# 泊発電所の再稼働に向けた 取り組み状況をお知らせいたします 【解説版】

平成30年2月  
北海道電力株式会社

## 1. 新規制基準適合性審査における主な課題

敷地内断層の活動性評価のイメージ図

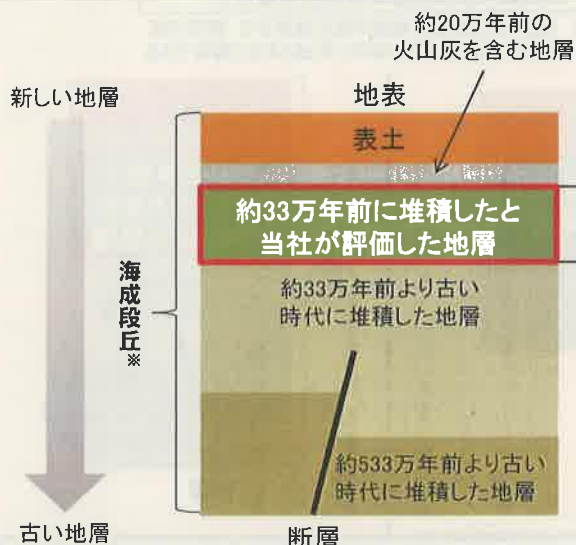
✓「約33万年前に堆積した地層」との評価に関し、より客観的な根拠を整理して説明すること。

○これまで、「約33万年前に堆積した地層」との評価の根拠として、「① 火山灰年代値による説明」および「② 敷地近傍の地層との比較などによる説明」の2つの観点から検討してきたが、「① 火山灰年代値による説明」は、以下に示す課題がある。

○今後は、「② 敷地近傍の地層との比較などによる説明」を主軸として検討し、審査会合などにおいて検討結果を説明していく。

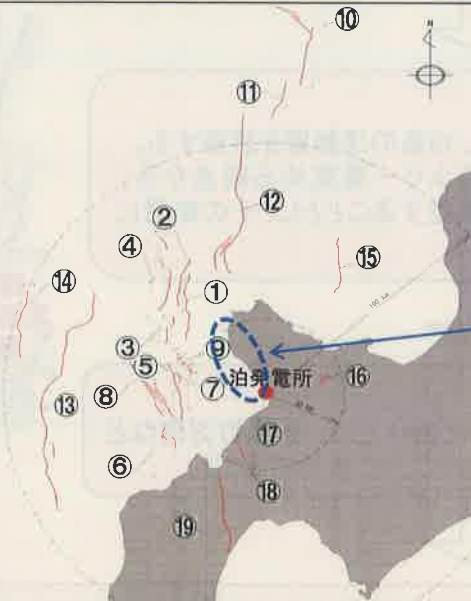
✓積丹半島西岸には、潮間帯※よりも標高の高い海岸地形が分布しており、活断層による地震によって隆起したことにより高い位置になった可能性があるのではないか。

○これまで当社が実施してきた積丹半島における各調査・検討結果からは、活断層を示唆する特徴は確認されないが、規制委員会からコメントのあった海岸地形の観点からの検討※<sup>1</sup>では、必ずしも活断層の存在を否定できない。

○泊発電所の安全性をより一層高める観点から、積丹半島北西沖に活断層を仮定することとし、その断層による地震の揺れを考慮する※<sup>2</sup>。

積丹半島北西沖に活断層を仮定

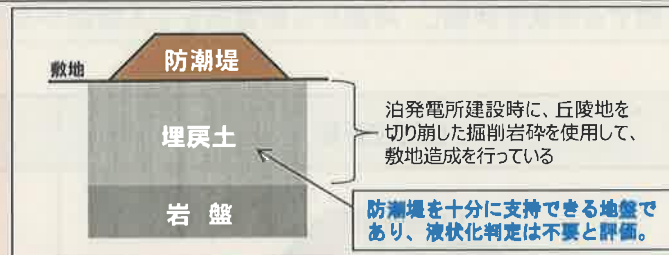
✓地震動評価においては、断層の方向などについて、より安全側の評価となるように検討すること。

⇒現在、断層の方向など、様々な条件における地震の揺れを検討しており、審査会合などにおいて検討結果を説明していく。

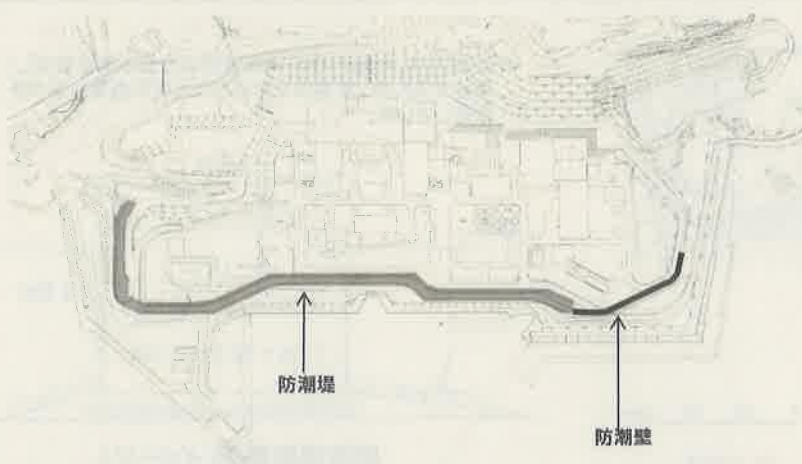
- ✓防潮堤設置地盤の評価では、埋戻土の性状のばらつきや層厚等を踏まえて、液状化の検討を行うこと。
- ✓埋戻土について、液状化などの被害の実例を踏まえ検討すること。

- 泊発電所の安全性をより一層高める観点から、防潮堤を岩着支持構造(堅固な岩盤の上に構造物を支持させる形式)による防潮壁に設計変更する。
- 防潮壁の設計にあたっては、埋戻土(周辺地盤)の液状化に関する性状を評価し、津波から発電所を守る機能が失われないように設計検討中。
